REALIZZAZIONE IMPIANTO AGRIVOLTAICO A TERRA DA 16,77 MW IN IMMISSIONE, TIPO AD INSEGUIMENTO MONOASSIALE “SAM-SE” COMUNI DI SAMASSI E SERRENTI(SU)

RISPOSTA ALLE OSSERVAZIONI

Committente: ENERGYSAMSE SRL

CAGLIARI, 07/2023

Fig. 1: Layout di progetto con elemento idrico Strahler e fasce di rispetto.

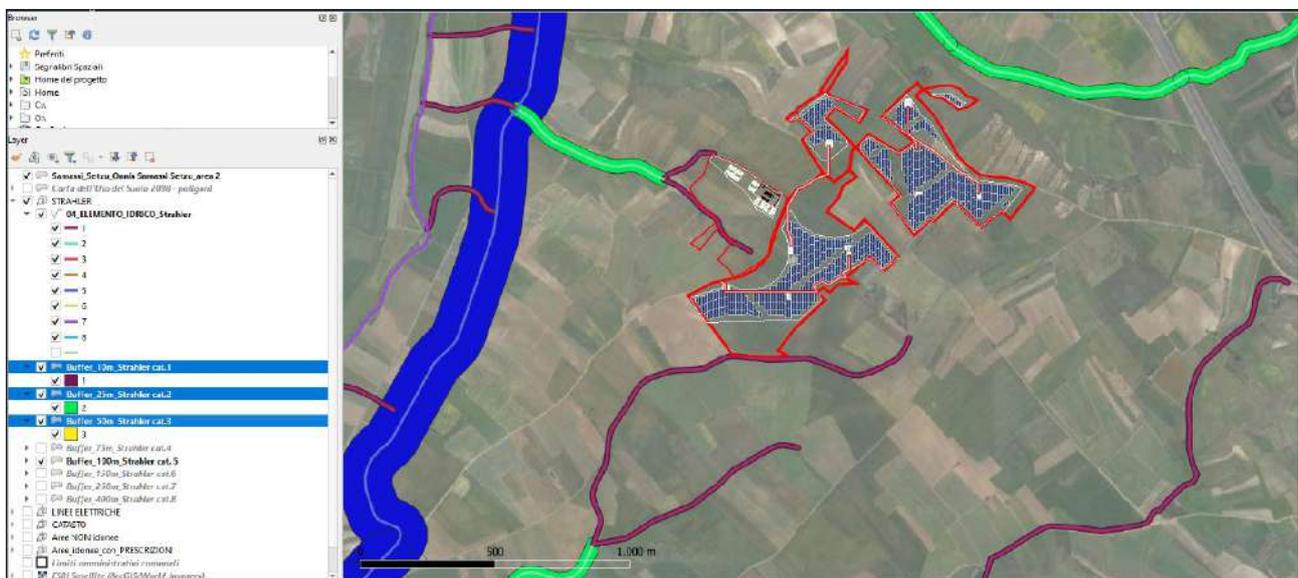
1. *"Le opere di connessione, sia interne all'impianto che di connessione alla RTN, non risultano dettagliate nel progetto acquisito";*
2. *"La sovrapposizione dei vincoli PAI sull'involuppo delle aree oggetto di intervento evidenziano l'interferenza dell'impianto con il Fiume Riu Cuccuris appartenente al reticolo idrografico ufficiale ai fini PAI 04_ELEMENTO_IDRICO_Strahler.zip e con ulteriori elementi idrici rappresentati nella cartografia dell'Istituto Geografico Militare (IGM). Per gli elementi idrici suddetti sono istituite le fasce di prima salvaguardia di cui all'art.30 ter comma 1 delle Norme di Attuazione del PAI, disciplinate agli artt.27 e 27 bis, e con le fasce di tutela dei corpi idrici superficiali istituite ai sensi dell'art.8 comma 8 e 8 bis delle predette Norme e disciplinate al comma 9";*

Per quanto concerne le osservazioni indicate nel **punto 2** nell'elaborazione del nuovo layout di progetto sono state prese in considerazione le interferenze dell'impianto "Sam-Se" con il fiume "Riu Cuccuris" attraverso l'analisi del reticolo idrografico ufficiale ai fini PAI 04 ELEMENTO IDRICO Strahler e con ulteriori elementi idrici rappresentati nella cartografia dell'Istituto Geografico Militare, sono state prese come riferimento progettuale le Norme di Attuazione del PAI di cui all'artt. 27 e 27 bis e 30 ter comma 1 e l'istituzione delle fasce di tutela ai sensi dell'art.8 comma 8 e 8 bis delle predette Norme e disciplinate al comma 9. Come si evince dalla seguente immagine all'interno dell'area lorda di progetto sono presenti degli elementi idrici di categoria 1 dai quali è previsto il mantenimento di una fascia di rispetto buffer pari a 10 metri.

In base a quanto esposto si ritiene che il nuovo layout di progetto di impianto agrivoltaico "Sam-Se" non interferisce con il reticolo idrografico del fiume Riu Cuccuris come si evince dalla seguente immagine e dagli elaborati grafici allegati denominati: "OS_07 Sovrapposizione layout- elemento idrico Strahler con fasce di prima salvaguardia (art. 30 ter delle Norme di Attuazione del PAI)" e "OS_08 Analisi vincolistica sull'area di progetto".

Fig. 2: PAI Rischio e Pericolo idraulico aggiornamento di cui alla delibera n. 18 del 27/12/2022.

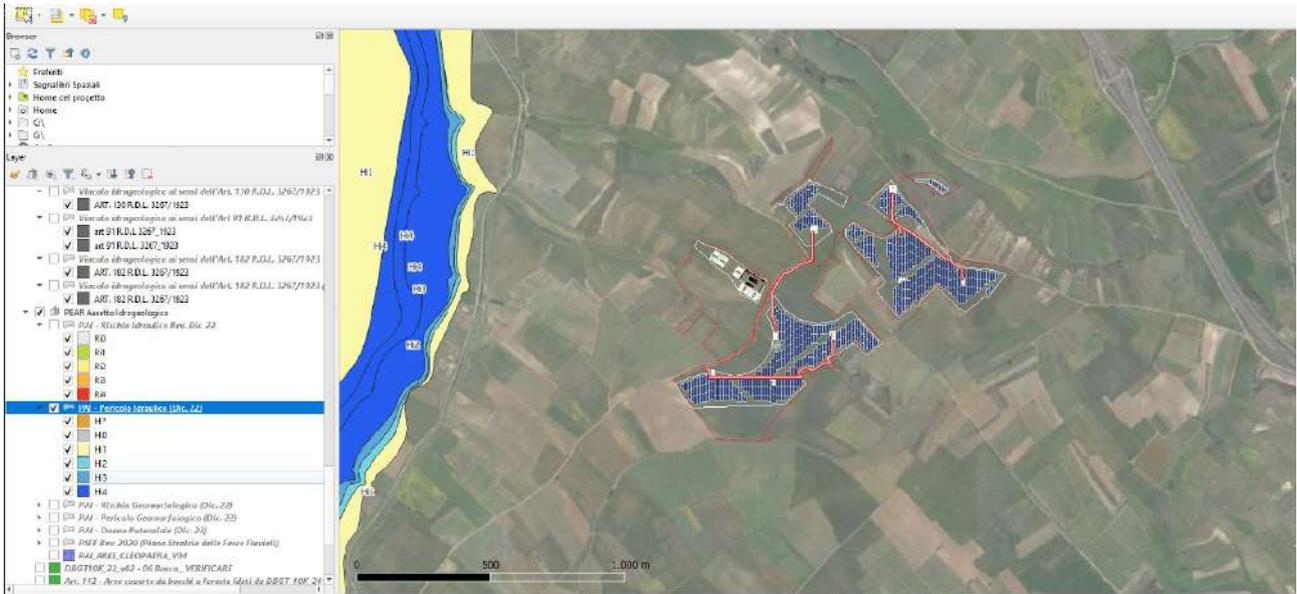
3. *"Si riscontra inoltre la prossimità dell'impianto al Riu Perda Longa e al Riu Perda Bianca per il quale non sono state ancora determinate le aree di pericolosità idraulica";*

Per quanto riguarda le osservazioni individuate nel **punto 3**, l'area di progetto risulta prossima al Riu Perda Longa e al Riu Perda Bianca per il quale non sono state ancora determinate le aree di pericolosità idraulica. Per la formulazione del nuovo layout di progetto si è tenuto in conto delle aree individuate dal PAI sia nella parte riguardante le frane che la parte idraulica **nell'ultimo aggiornamento di cui alla delibera n. 18 del 27/12/2022**, in modo da evitare che il progetto di impianto agrivoltaico "Sam-Se" ricada in aree caratterizzate da vincolo idrogeologico come si evince dalla seguente immagine e dall'elaborato grafico "OS_08 Analisi vincolistica sull'area di progetto".

Fig. 4: Dettaglio progetto ricadente in area con pericolosità di frana moderata.

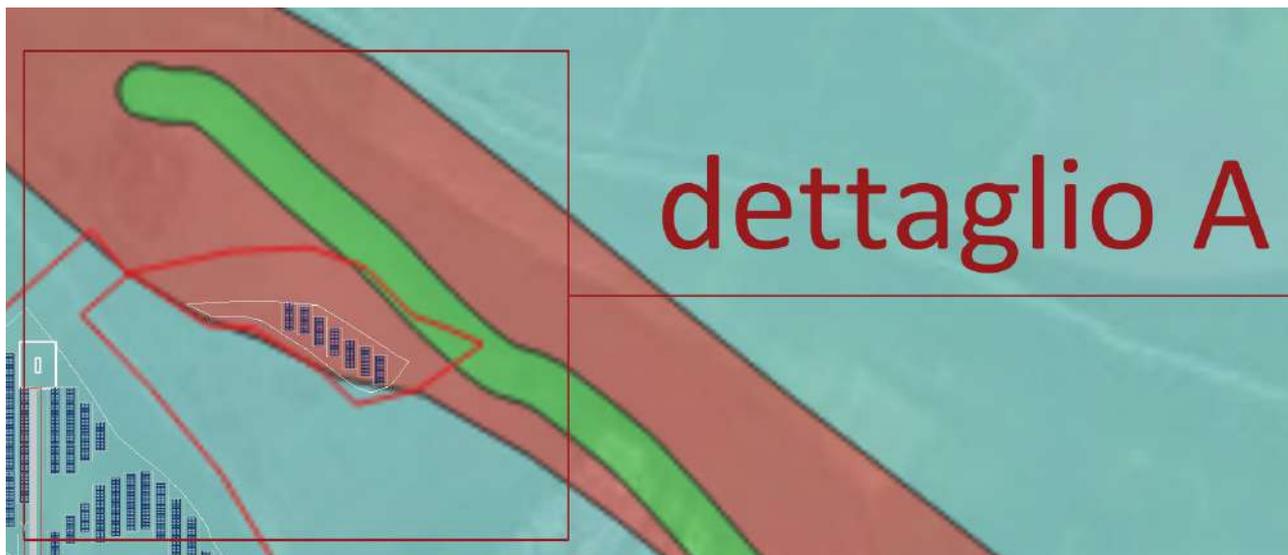
4. *"Si rileva l'interferenza con aree a pericolosità da frana moderata Hg1 e media Hg2 perimetrata nell'ambito dello studio di dettaglio e approfondimento del quadro conoscitivo della pericolosità e del rischio da frana nei SUB BACINI 1 (SULCIS), 2 (TIRSO), 4 (LISCIA), 5 (POSADA-CEDRINO), 6 (SUD-ORIENTALE), 7 (FLUMENDOSA – CAMPIDANO- CIXERRI) finalizzato all'approvazione della variante generale del Piano Stralcio per l'Assetto Idrogeologico, parte frane, di cui alla delibera n.18 del 27.12.2022".*

Per le osservazioni al **punto 4** in cui si rileva l'interferenza con aree a pericolosità da frana moderata Hg1 e media Hg2 perimetrate nell'ambito dello studio di dettaglio e approfondimento del quadro conoscitivo della pericolosità e del rischio da frana nei SUB BACINI 1, 2, 3, 4, 5, 6, 7 finalizzato all'approvazione della variante generale del Piano Stralcio per l'Assetto Idrogeologico, parte frane, di cui alla delibera n.18 del 27.12.2022. Risulta una piccola parte di progetto sita nella parte a Nord dell'area Lorda interessata a pericolo di frana moderato come si evince dalle seguenti immagini.

Come detto in precedenza ed indicato nelle Fig. 3-4 una minima parte delle aree di progetto sono interessate da aree di pericolosità di frana moderata, unica perimetrazione del PAI, ma si ritiene per quanto segue che l'attività prevista da progetto agri-voltaico sia compatibile con la pianificazione del PAI.

Fig. 7: layout impianto agrivoltaico con fasce di rispetto dai corsi d’acqua da art. 143 del D. lgs 42/2004

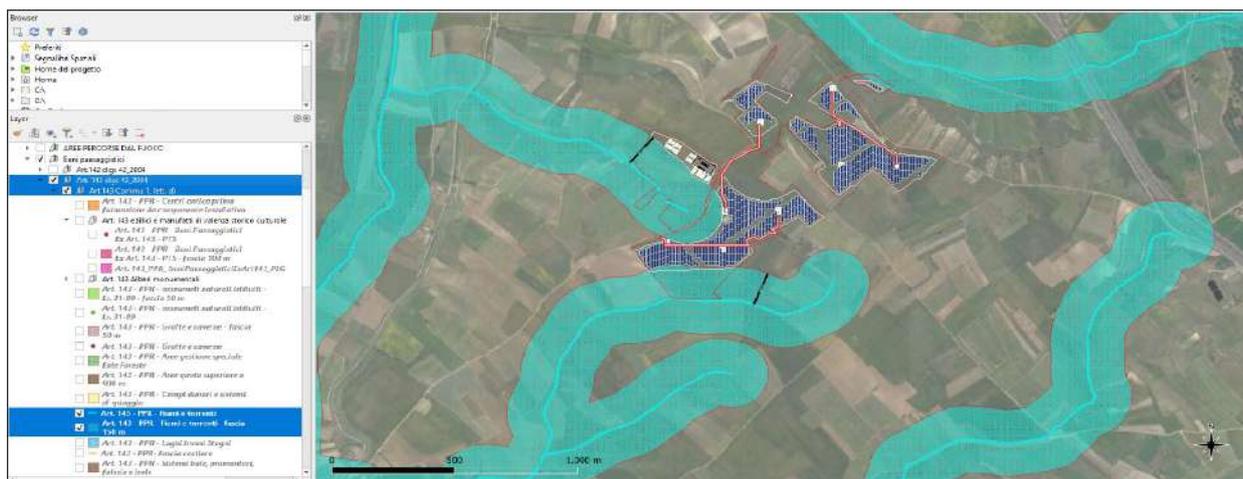
La Direzione Generale del Corpo Forestale e di Vigilanza Ambientale ha inoltrato anche la seguente osservazione: *"Nella zona interessata, e in adiacenza, scorrono diversi corsi d'acqua (Rio Cruccuris, Rio Perda Bianca e Rio Perda Longa) riportati nella Cartografia allegata al PPR e pertanto tutelati per una fascia di 150 mt".*

In base a quanto sopra esposto si rimandano gli approfondimenti agli allegati grafici ed in particolare alla tavola denominata “OS_06 – Layout impianto (16,77 MW) con fiumi e fasce di rispetto da art. 143 D. lgs 42/20041” nella quale viene riportata nel dettaglio l’area lorda del nuovo layout di progetto con la relativa recinzione e la relativa fascia di rispetto di 150 metri. Tale buffer è stato mantenuto per il “Rio Cuccuris”, per il “Rio Perda Longa” e per il “Rio Perda Bianca”.

Figura 8: Estratto tav. OS_04 - Sono messe in evidenza la distanza "Real Case" lasciata dall'aerogeneratore SM03 e l’impianto “Sam-Se”

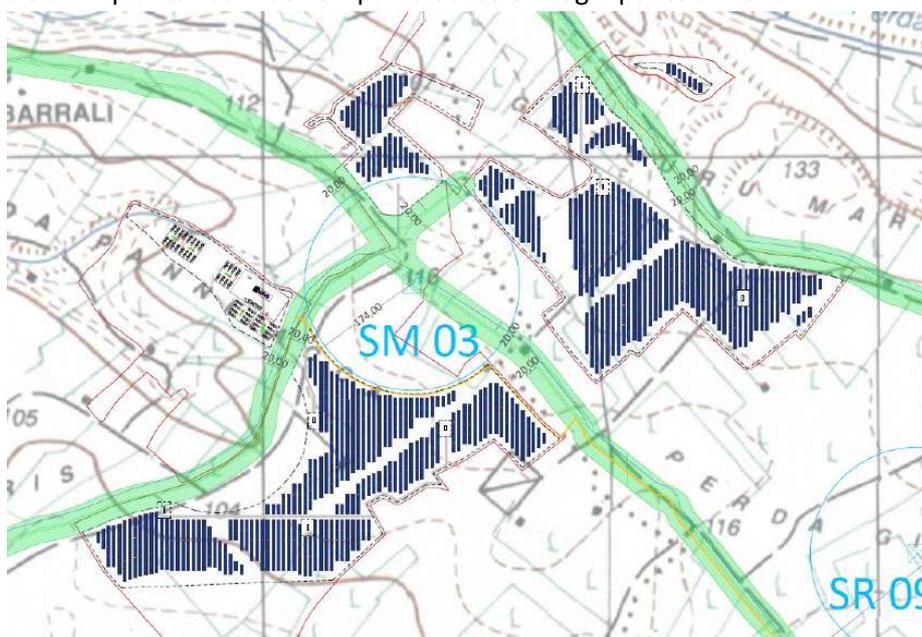
6.3 OSSERVAZIONE 3 DIREZIONE GENERALE DEL CORPO FORESTALE E DI VIGILANZA AMBIENTALE

In risposta all’osservazione si rende presente che il layout dell’impianto, come si evince dalla tavola “OS_04 – Sovrapposizione layout – Parco eolico “Samassi-Serrenti””, è stato rimodulato anche tenendo conto dell’esistenza del parco eolico “Samassi-Serrenti” della società Sorgenia Renewables e in particolare della presenza dell’aerogeneratore identificato come SM03. Per decidere la distanza minima tra il confine dell’impianto e l’aerogeneratore è stata analizzata la relazione “C20010S05-VA-RT-08-02-RELAZIONE_GITTATA_MASSIMA_ELEMENTI_ROTANTI_E_ANALISI_DI_POSSIBILI_INCIDENTI” presentata dalla

società Sorgenia per il parco eolico “Samassi-Serrenti” in cui la distanza minima utile secondo il *Real Case* è pari a 174 m. La distanza tra l’impianto “Sam-Se” e il parco eolico è in ogni punto almeno 174 m.

Fig. 10: Percorso Porto di Cagliari – Area di progetto nel territorio di Serrenti Samassi

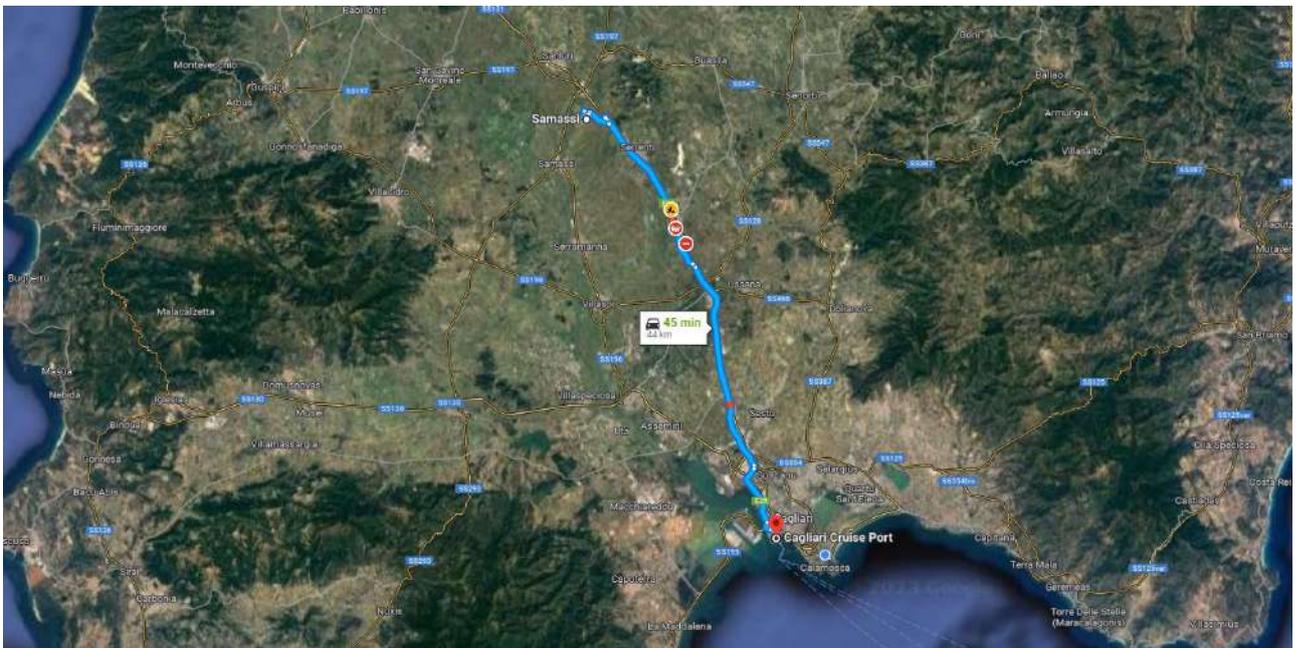
Si evidenzia che la verifica della compatibilità del sito di intervento con gli strumenti di pianificazione territoriale vigenti a livello comunale, regionale e nazionale, non tiene conto del Piano Regionale dei Trasporti (PRT) attualmente vigente, approvato con deliberazione della Giunta regionale n. 66/23 del 27 novembre 2008. È imminente la presentazione in Giunta del nuovo PRT, la cui redazione risulta completata. A tal proposito si ritiene che il progetto non sia in contrasto con le indicazioni del PRT, in quanto non modifica gli scenari di assetto futuro del sistema dei trasporti.

Presumendo che il carico merci per l'edificazione dell'impianto (composto principalmente da inverter, power station, trackers, pannelli FTV, cavi elettrici) sbarchi al porto di Cagliari, poiché non richiede particolari esigenze, si può pensare di prevedere il seguente percorso [Fig. 8] come quello effettivo che percorreranno i mezzi gommati.

Fig. 12: Estratto tav. OS_12 - In verde la linea delle condotte comiziali, in giallo gli idranti sulla linea

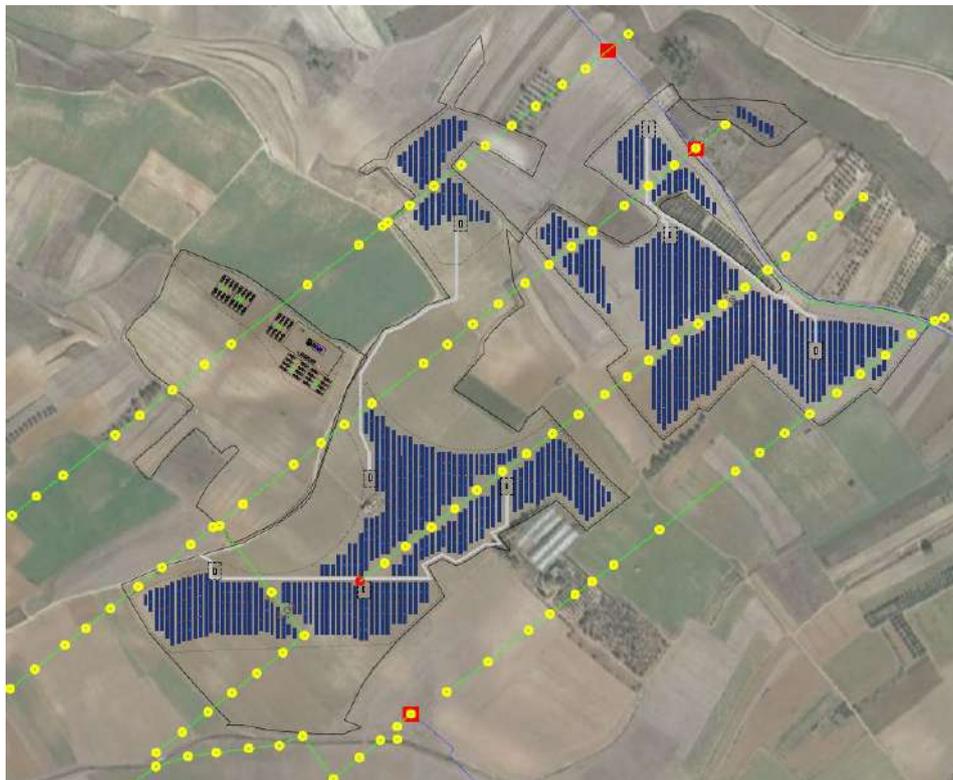
"I terreni su cui si intende realizzare l'impianto sono terreni agricoli, attualmente coltivati a carciofo, serviti da impianto di irrigazione gestiti dal Consorzio di Bonifica della Sardegna Meridionale".

L'impianto in progetto, così come è stato ideato ed articolato, rientra nella categoria degli impianti agri-voltaici normati ai sensi dell'articolo 31 del D.L. 77/2021, come convertito con la L. 108/2021, anche definita Governance del Piano Nazionale di Ripresa e Resilienza. Nella rimodulazione del layout è stata tenuta in considerazione la presenza di condotte comiziali del CBSM all'interno dell'area di progetto e sono state rispettate, in prossimità delle

condotte comiziali, le distanze previste da normativa lasciando così lo spazio per futuri interventi di manutenzione alle condotte o agli idranti senza che l'impianto crei interferenze al passaggio di mezzi meccanici ed eventuali opere di cantieramento.

Figura 13: Estratto tav. OS_11 - Mappa di intervisibilità (5 km) su ortofoto con beni culturali evidenziati

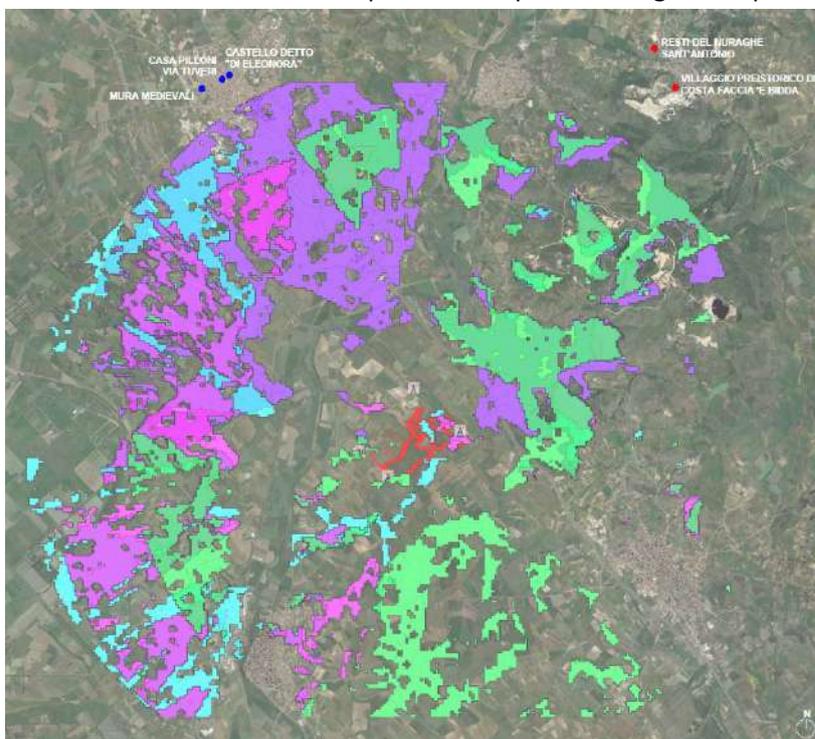
“Poche simulazioni della fascia di mitigazione da breve distanza solo dell’area d’impianto. In nessuna di queste però si rinviene una valutazione dell’impatto della riflessione della luce solare da parte dei pannelli solari. Si ritiene perciò che esse siano insufficienti a valutare l’intervisibilità dell’impianto dai beni paesaggistici e culturali nell’area vasta posti a quota elevata rispetto al sito ed al suo immediato contorno che è generalmente pianeggiante.”.

Da analisi del PPR, nell’area vasta sono stati identificati come beni culturali le “mura medievali”, la “casa Piloni via Tuveri”, il “Castello detto di Eleonora” a Sanluri, i “Resti del nuraghe Sant’Antonio” e il “Villaggio preistorico di Costa Faccia e’ bidda” a Segariu. Come riportato nell’elaborato grafico “OS_11 – Sovrapposizione mappa di intervisibilità con beni paesaggistici nell’area vasta”, nonostante l’impianto sia posizionato in una zona generalmente pianeggiante si sottolinea che i beni culturali presenti risultano essere fuori dalla mappa di intervisibilità con raggio 5 km dell’area, per cui anche se i beni culturali dovessero essere in una posizione sopraelevata la visibilità sarebbe praticamente nulla, data la notevole distanza dall’impianto e le opere di mitigazione previste.

Figura 15: Estratto tav. OS_09 - In celeste i corpi idrici e in giallo il percorso del cavidotto

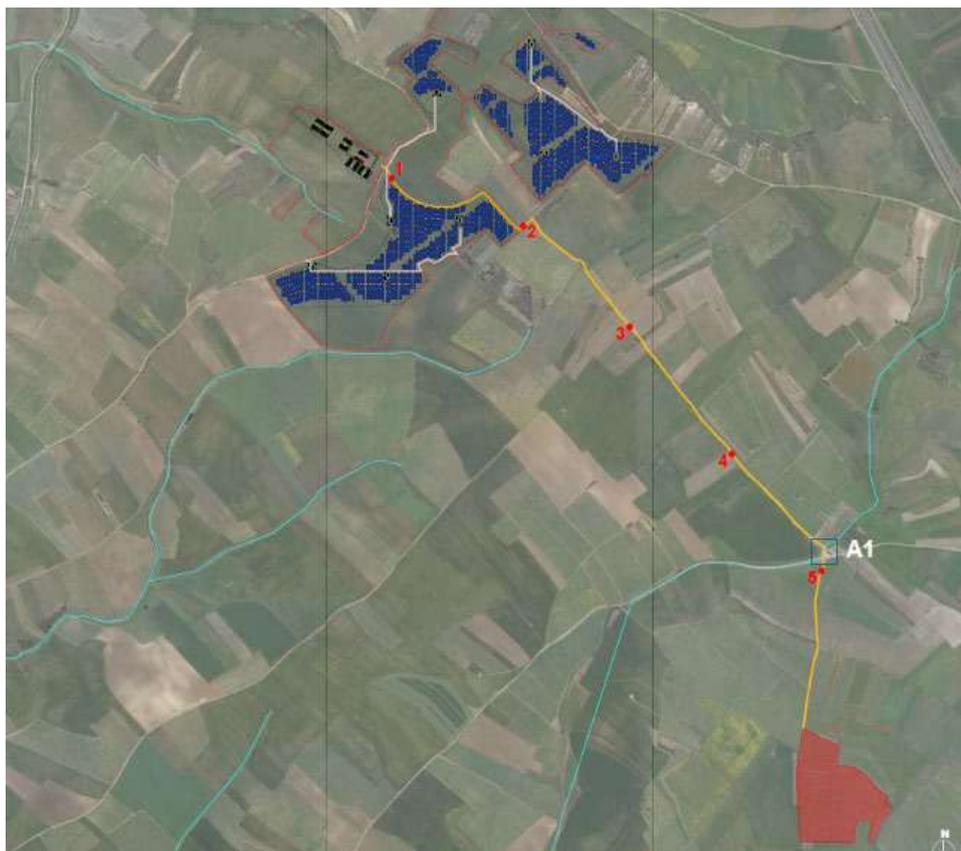
In merito alle osservazioni pervenute dal Servizio tutela del Paesaggio Sardegna Centrale viene espresso quanto segue: *“Si osserva che sarebbe meglio evitare parallelismi ai corsi d'acqua delle linee elettriche per la connessione dell'area di impianto alla sottostazione utente limitando le interferenze allo stretto necessario nelle relative aree tutelate paesaggisticamente ed utilizzando cavidotti interrati possibilmente con la tecnica T.O.C. qualora vi siano interferenze con essi. E' necessario evitare il posizionamento dei pannelli solari e l'area tecnologica di trasformazione in AT insieme alla cabina sottostazione utente e la connessione aerea in antenna AT all'interno delle aree vincolate paesaggisticamente su citate.”.*

In risposta alla suddetta osservazione, come si evince dall'elaborato grafico “OS_09 - Collegamento elettrico alla sottostazione e attraversamento corpi idrici”, si evidenzia che le linee elettriche del progetto di connessione dall'area di impianto all'area ipotizzata per la nuova Stazione Elettrica non incontrano corsi d'acqua in parallelo. È però presente un punto in cui il cavidotto di progetto attraversa ortogonalmente l'asse del corpo idrico identificato come “Riu Tistivillus” (cat.1 Strahler) per cui, a seguito di sopralluoghi in situ, si prevede la definizione di un punto T.O.C. e si ribadisce la totale disponibilità alla definizione di una soluzione coordinata con l'ente per il Servizio di Tutela del Paesaggio Sardegna Centrale.

Figura 29: Estratto tav. OS_05 - Sono messe in evidenza la distanza "Real Case" lasciata dall'aerogeneratore SM03 e la fascia sgombra di 20 m per lato delle strade di servizio al parco eolico

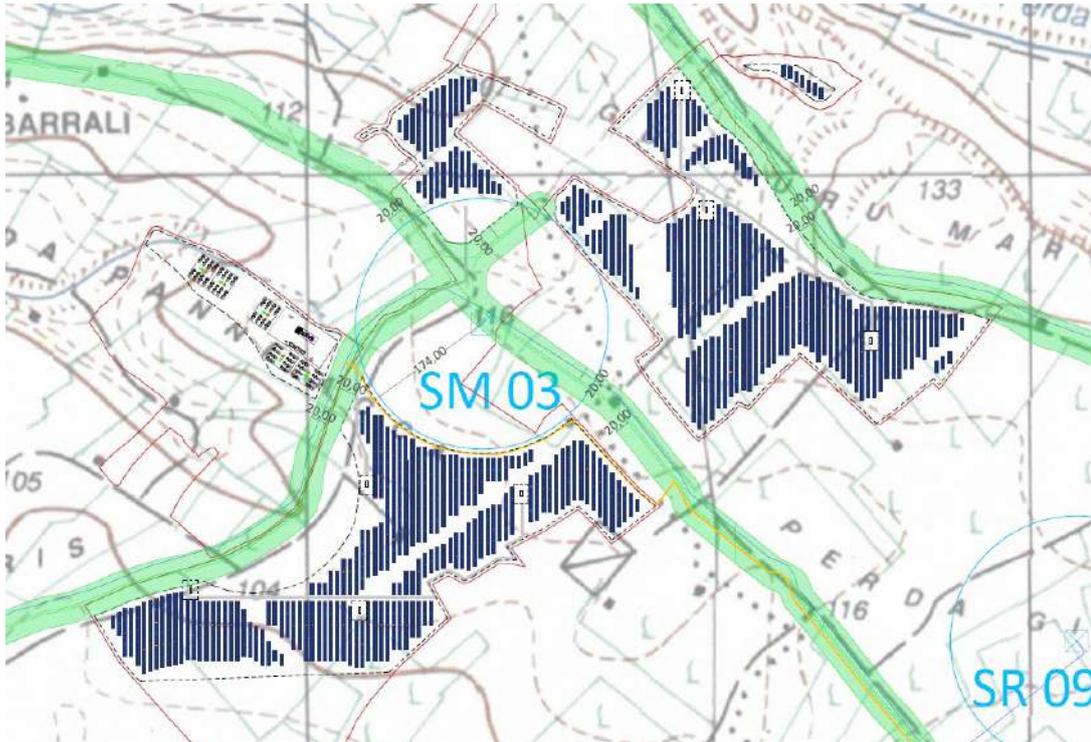
“la società Sorgenia Renewables srl CHIEDE Che il progetto fotovoltaico SAM-SE presentato dalla società Energysame srl [ID VIP 8938] sia modificato per rispettare i seguenti requisiti minimi, necessari ad assicurare lo svolgimento delle attività di costruzione e manutenzione del "Parco eolico Samassi-Serrenti" in condizioni di piena sicurezza, nonché di consentirne la corretta operatività:

In merito alle osservazioni indicate nel **punto 1**, si fa presente che il layout dell'impianto denominato “SAM-SE” è stato modificato dopo il recepimento delle osservazioni della Regione Autonoma della Sardegna, anche di quelle presentate dalla società Sorgenia Renewables srl.

Nella progettazione del nuovo impianto è stata lasciata un'area adiacente alle strade di servizio all'impianto del "Parco eolico Samassi-Serrenti" completamente sgombra da ogni ostacolo per almeno 20 m per lato. Dove quest'area si sovrappone al progetto "Sam-Se", la recinzione del nuovo layout inizia immediatamente dopo la fine dei 20 m richiesti.
